福島第一原子力発電所 実施計画におけるセシウム 吸着塔一時保管施設の標高に関する記載誤りについて

< 参 考 資 料 >
2 0 2 0 年 8 月 7 日
東京電力ホールディングス株式会社
福島第一廃炉推進カンパニー

【施設断面図】

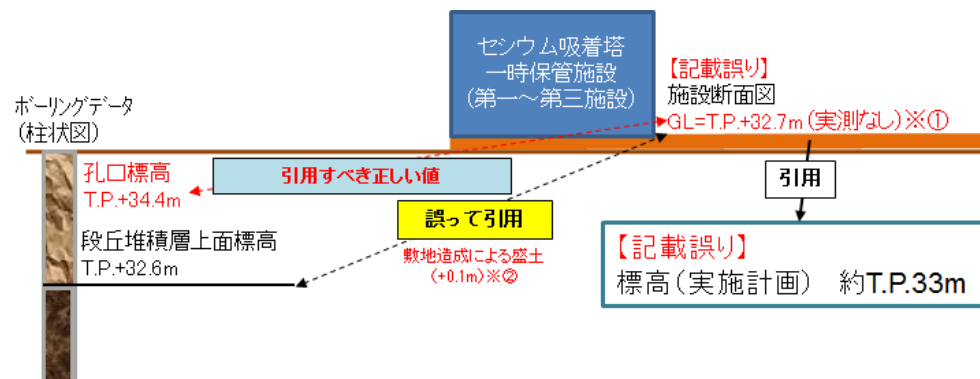
- 今年3月、福島第一原子力発電所構内において、新規施設の建設計画のために敷地の標高等の実測データを確認していたところ、セシウム吸着塔一時保管施設（第一～第三施設）の実実施計画における標高（T.P.※約33m）の記載と実測値（T.P.約35m）に差異があることを確認しました。
- その後、実施計画における標高に関する記載が誤った経緯を確認したところ、標高を評価するために使用したボーリングデータの中から本来引用すべき標高データと異なる標高データ（T.P.32.6m）を引用していたことを確認しました。
- 今後、セシウム吸着塔一時保管施設の実実施計画補正申請に向けて対応してまいります。
- また、他の施設についても実施計画上の標高と各図書（地盤や施設）に記載の数値や実測値との照合を行い、記載に誤りがないか調査を実施してまいります。

Ⅲ章3.2.2内の5箇所において「線源の標高：T.P.約33m」

※2020年8月11日訂正
①施設断面図
誤：GL=T.P.+32.8m
正：GL=T.P.+32.7m
②敷地造成による盛土
誤：(+0.2m)
正：(+0.1m)
